Ministero dell'Ambiente, del Territorio e del Mare
Commissione Tecnica di Verifica dell'Impatto Ambientale - VIA e VAS

Parere n. 2122 del 08/07/2016

Itinerario E78 Grosseto – Fano. Tratto Grosseto – Siena. Lavori di adeguamento a quattro corsie della SS n. 223 tra i Km 30+040 e 41+600. Lotti 5,6,7 e 8. Variante di sostituzione di terre rinforzate con muri in cemento armato prefabbricato con paramento esterno rivestito in pietra

Figura 1 Stralcio planimetrico – Progetto Esecutivo – Terra Rinforzata TR1-TR2

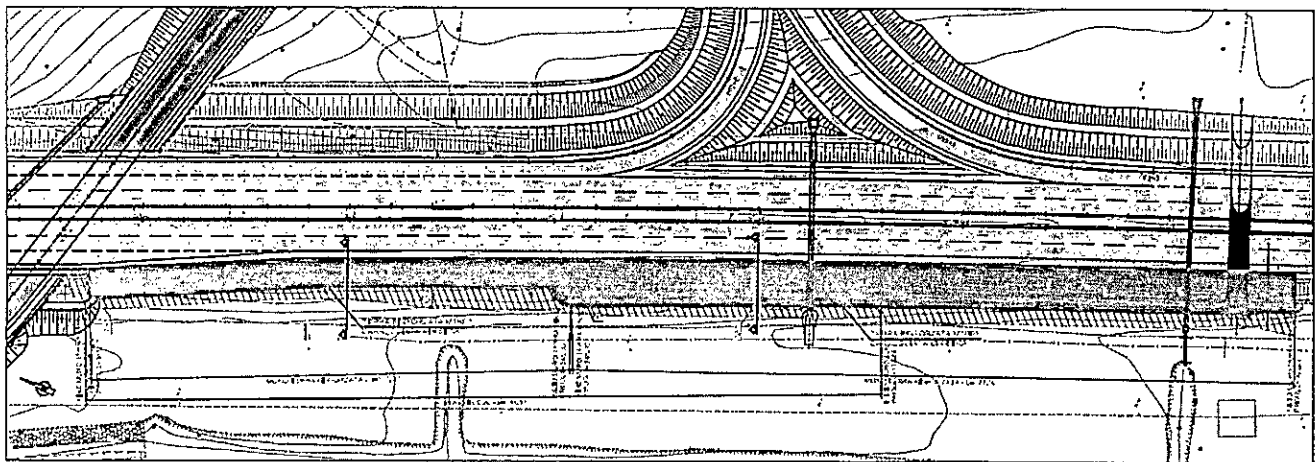
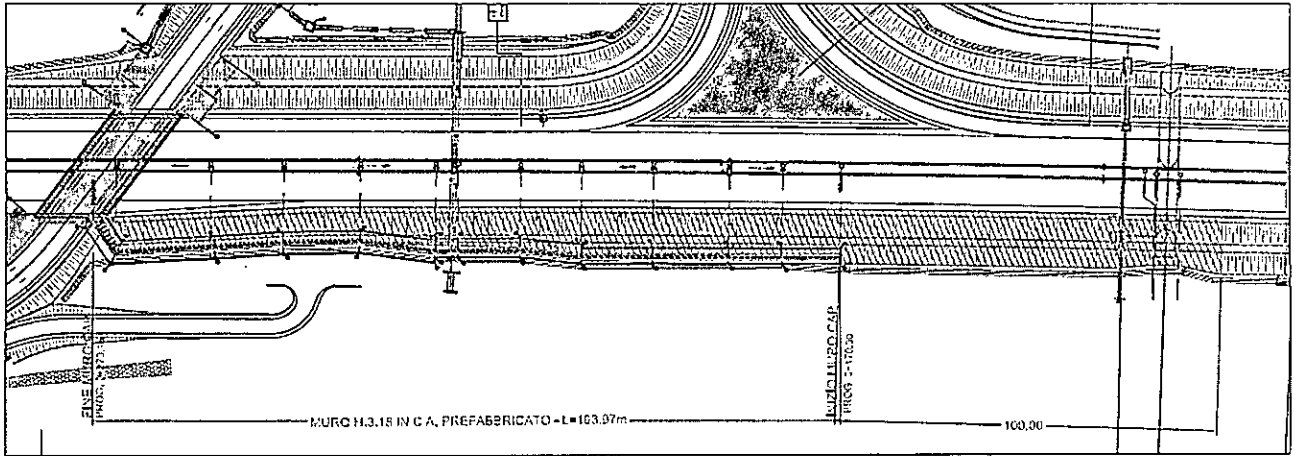
- Ad inizio lotto, prima dello svincolo di Lanzo, in carreggiata sinistra il muro MU18 (L=200m, H=5,80m) sostituisce le terre rinforzate TR1 e TR2 (L=117 m, H=3,65 m) e TR2 (L=117 m, H=8,30 m);

Con riferimento alla soluzione progettuale proposta, ANAS riporta che, con l'allontanarsi del piede del rilevato dal ciglio stradale, la testa del muro posto a contenimento può raggiungere altezze inferiori rispetto alla soluzione del PE. Il Proponente prevede, per lo spazio interposto tra il muro ed il ciglio stradale una sistemazione a gradoni con pendio inerbito e rinverdito con essenze arbustive autoctone, come peraltro previsto in PE. La riduzione delle altezze dei muri, resa possibile con l'allontanamento del piede del rilevato dal ciglio della strada, secondo quanto riportato dal Proponente, comporta un maggior effetto di mascheramento della soluzione progettuale con la mitigazione vegetale.

Figura 3 Stralcio planimetrico – Progetto Esecutivo – Sistemazione carreggiata sinistra - Terra Rinforzata TR3

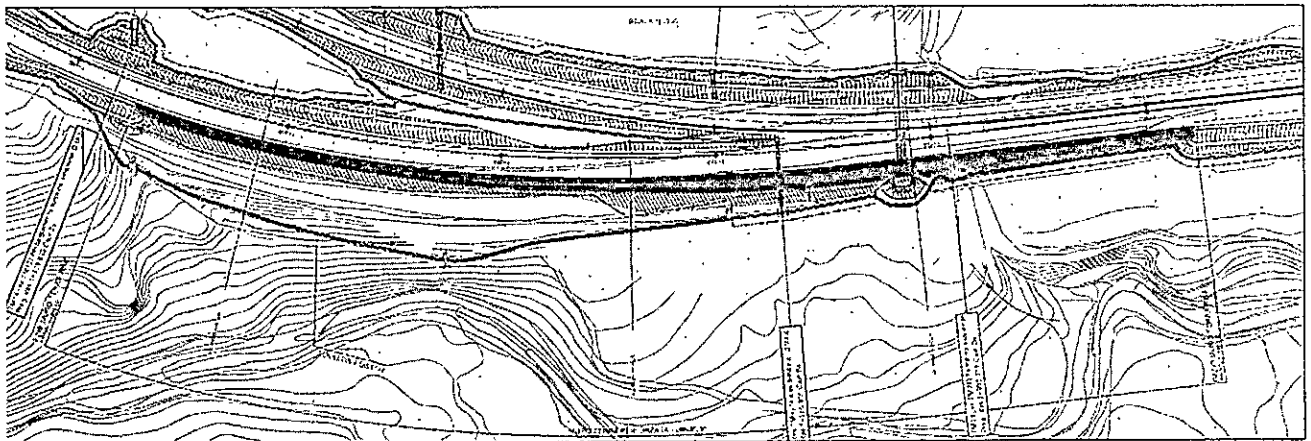
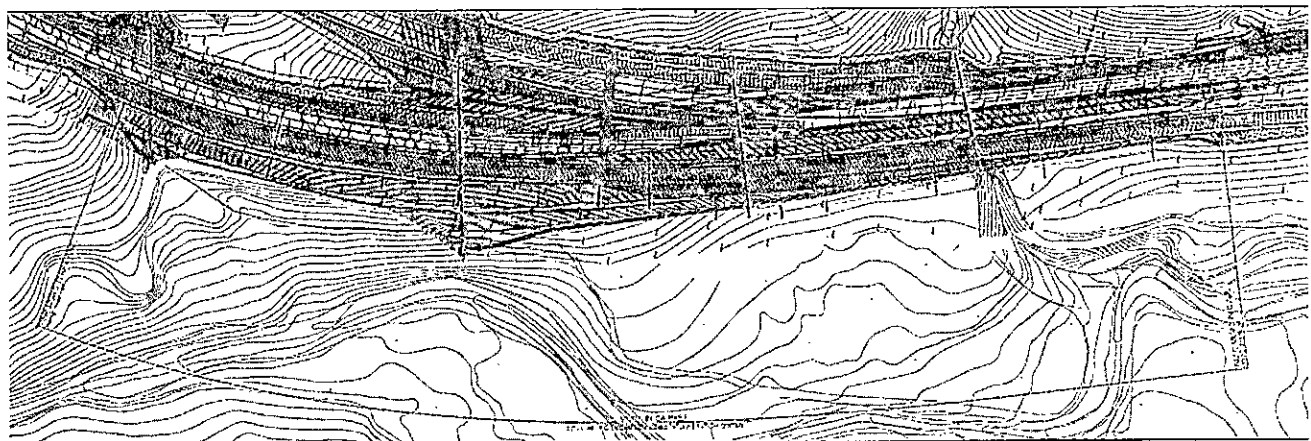
- Tra lo svincolo di Lanzo e l'imbocco sud della galleria Poggio Terriccio, in carreggiata sinistra, il muro MU19 (L=498 m, H=8,00 m) sostituisce TR3 (L=489 m, H=11,68 m); in questo caso il Proponente ha modificato il tracciato dell'opera di sostegno, allontanandola dall'asse di progetto per ridurre l'altezza, aumentandone l'impronta a terra;

Figura 6 Stralcio planimetrico – Sistemazione carreggiata destra – Proposta di variante muro MU22

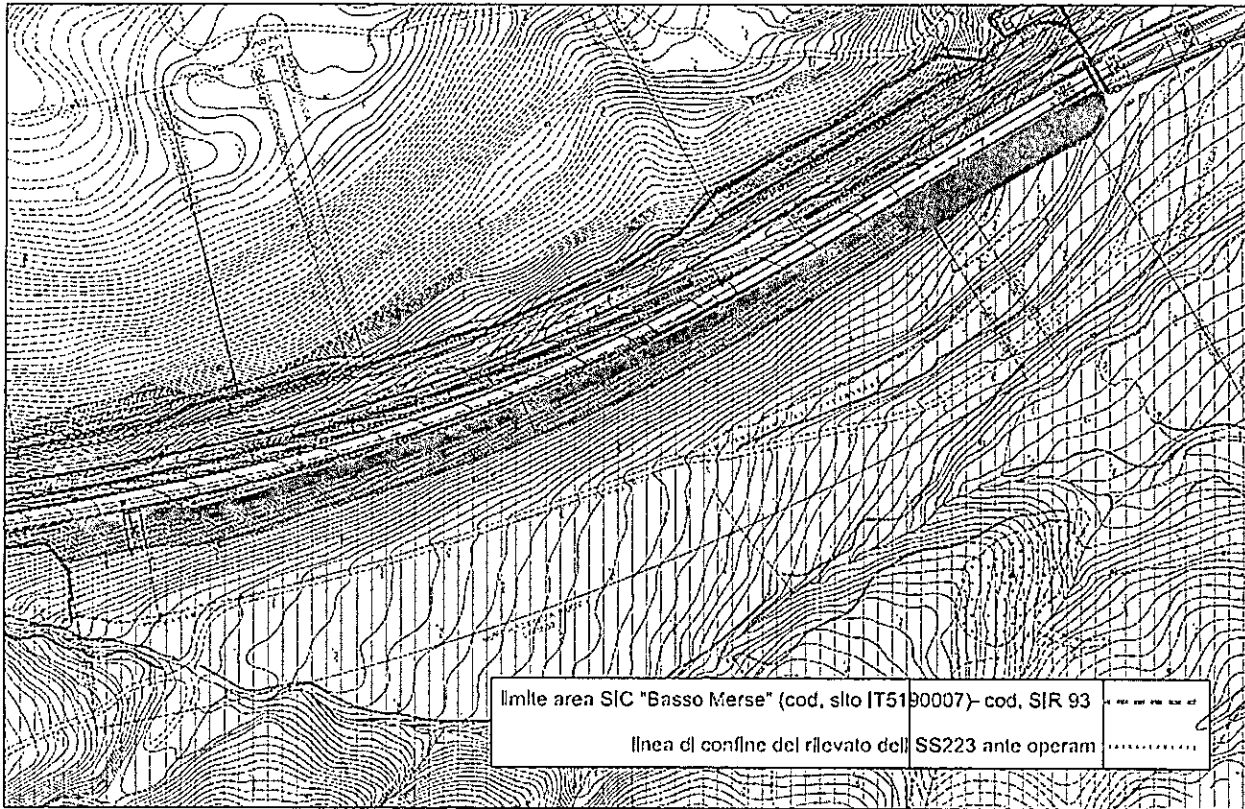
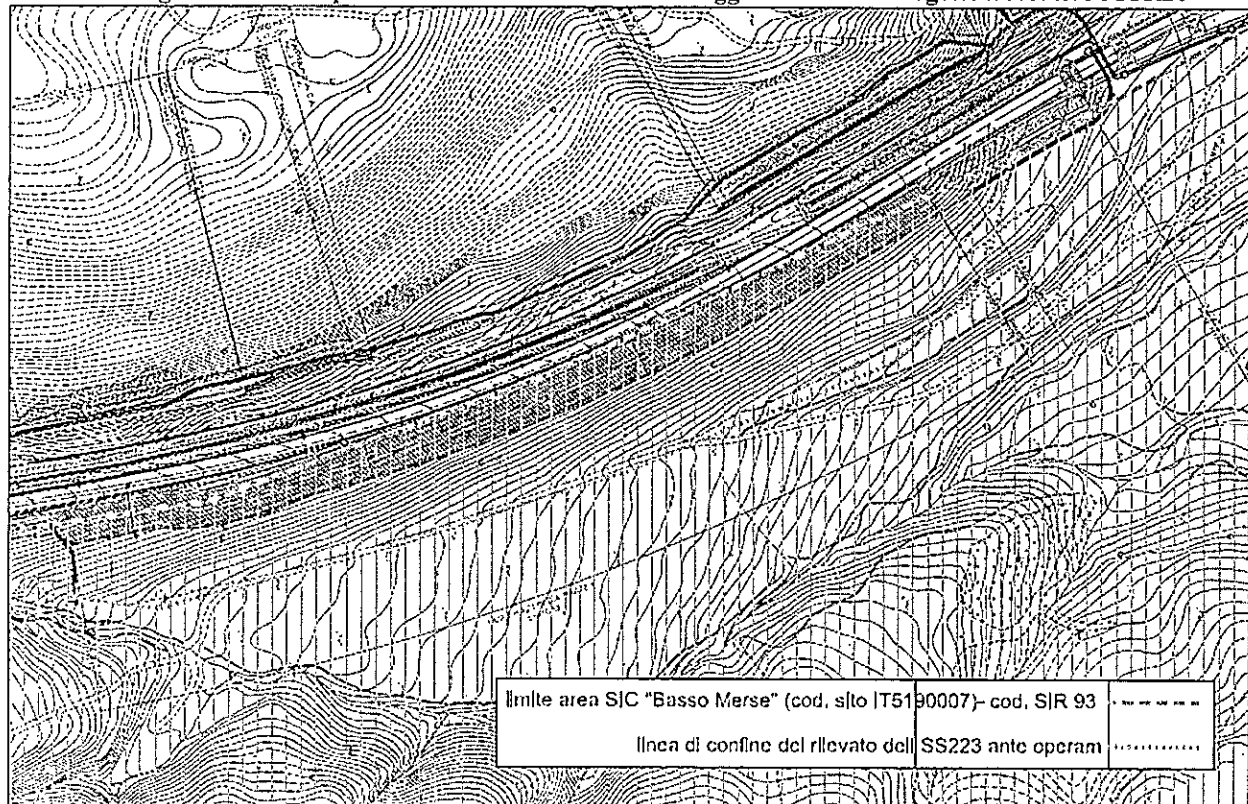
Con riferimento ai muri MU22" e "MU24", che lambiscono l'area SIC "Basso Merse", ANAS ha predisposto elaborati grafici per tali muri (rispettivamente le tavole A-T00IA07AMBID108_A e A-T00IA07AMBID106_A), con l'indicazione dell'impronta al suolo .

Secondo quanto riportato dal Proponente, confrontando la situazione ante-operam e la situazione progettuale proposta in variante, in corrispondenza delle aree SIC non vi è un maggiore consumo di suolo, ma una diversa pendenza media del rilevato, con conseguente aumento dei volumi di terra da riporto.

Figura 8 Stralcio planimetrico – Sistemazione carreggiata destra – Proposta di variante muro MU25

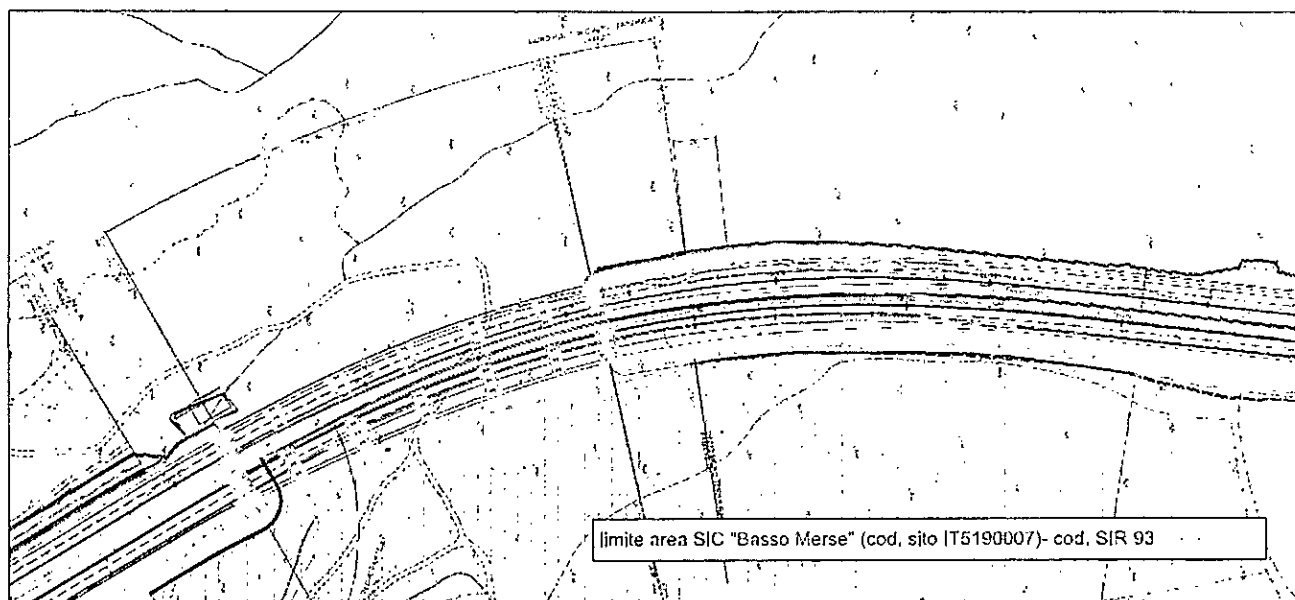
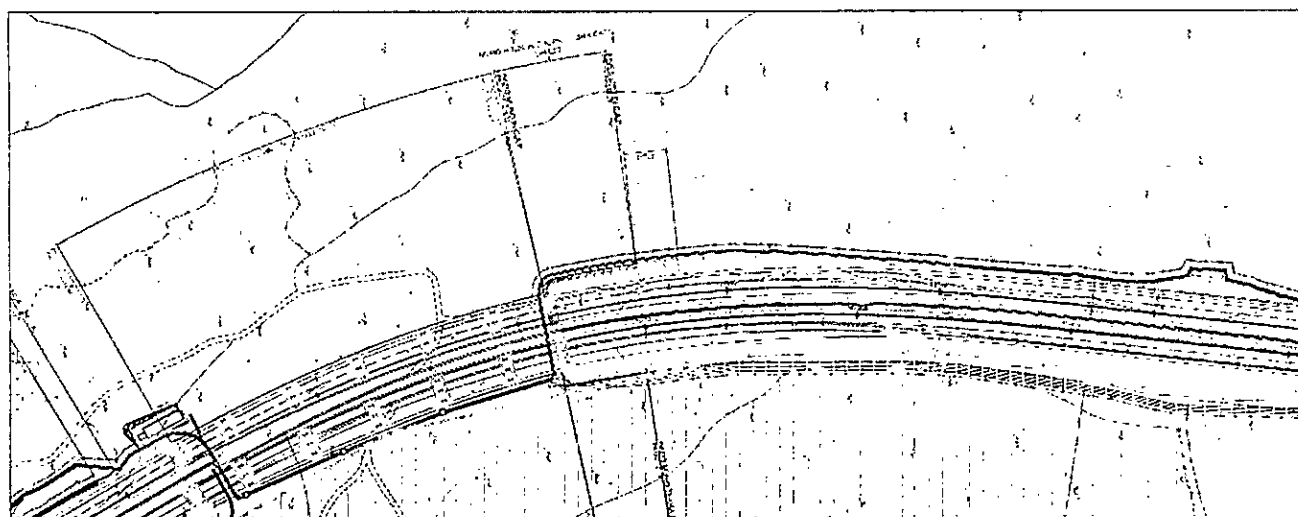
- I Muri MU22, MU24, MU25 ricadono sul limite dell'area SIC "Basso Merse". Ad inizio lotto, sulla rampa F dello svincolo di Lanzo, il muro MU23 (L=145 m, H=7,00 m) sostituisce TR26 (L=30 m, H=4,71 m); in questo caso la modifica dei muri nasce da una modifica dello svincolo necessaria per prevedere una viabilità ponderale al piede del rilevato della rampa F. E' quindi l'intero rilevato della rampa di svincolo ad essere modificato; il rilevato proposto rientra nelle aree di esproprio già previste nel Progetto Esecutivo approvato;

Figura 12 Stralcio planimetrico – Proposta di variante muro in c.a. prefabbricato MU 23

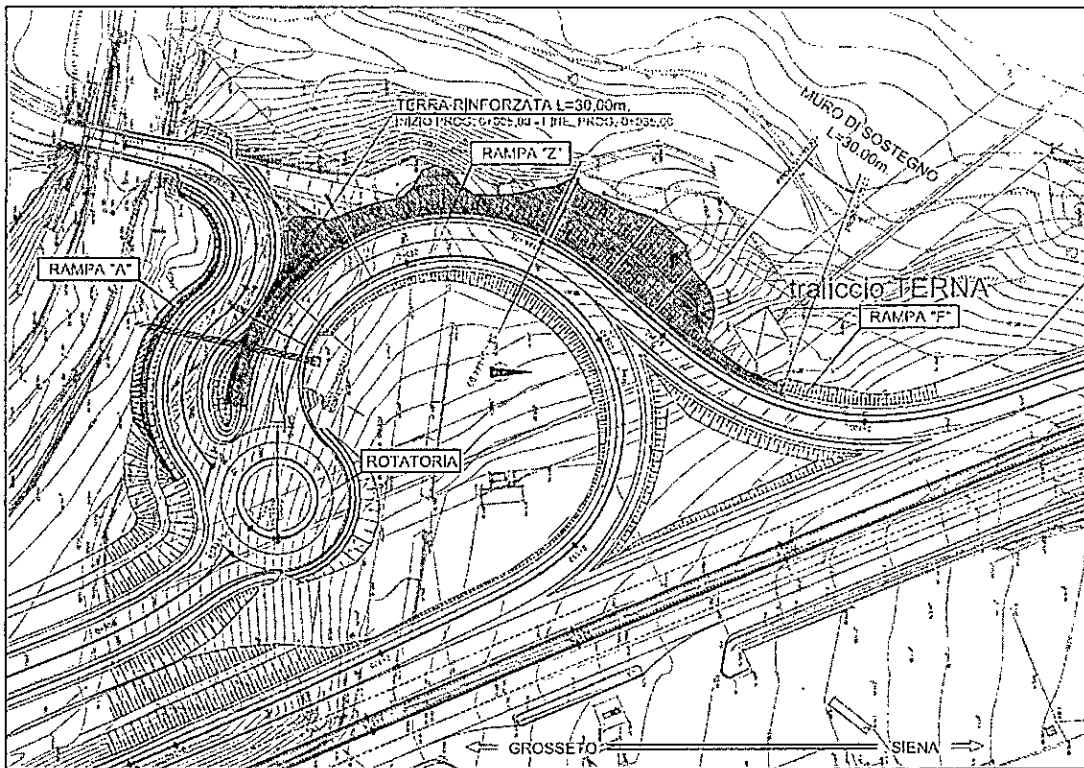
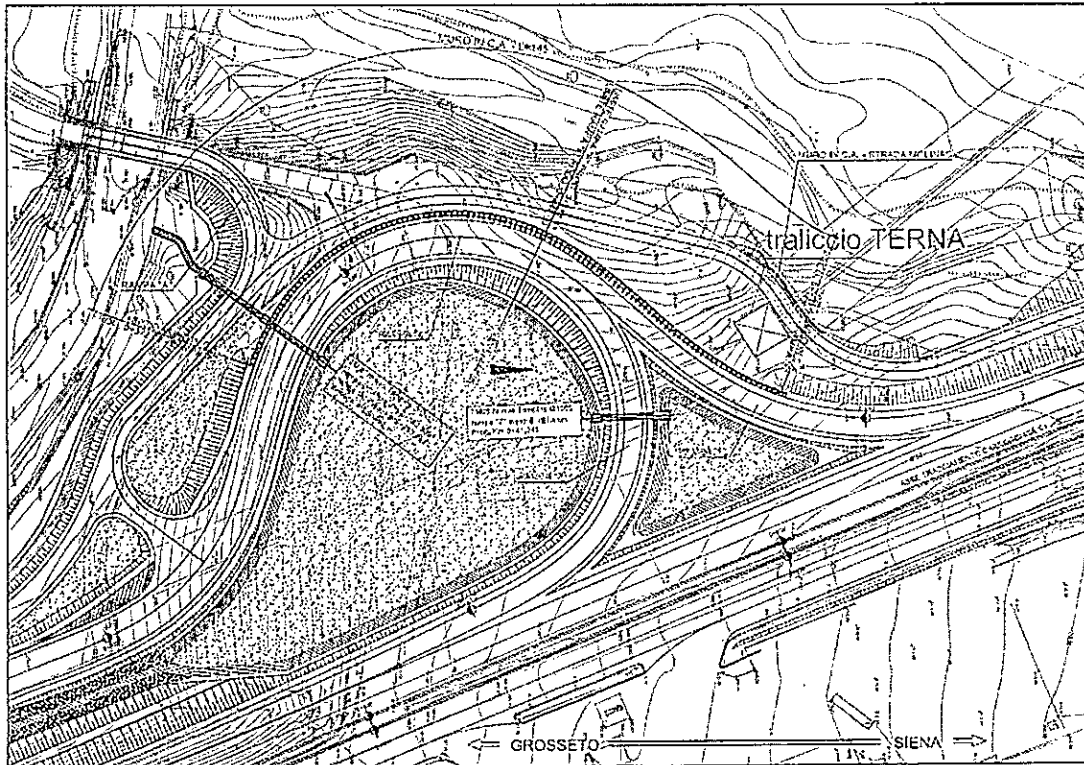
Nel caso del muro "MU23", situato in corrispondenza dello svincolo Lanzo (rif. elab. TI001A07AMBDI07_A), gli elaborati progettuali presentati dal proponente, e di seguito riportati, evidenziano che la distanza dei muri dal ciglio della strada diventa minore, sia per la richiesta di TERNA S.p.A. di rendere accessibile un traliccio dell'alta tensione presente in adiacenza della rampa dello svincolo, sia della richiesta del proprietario di accedere ad un appezzamento della sua azienda, altrimenti intercluso.
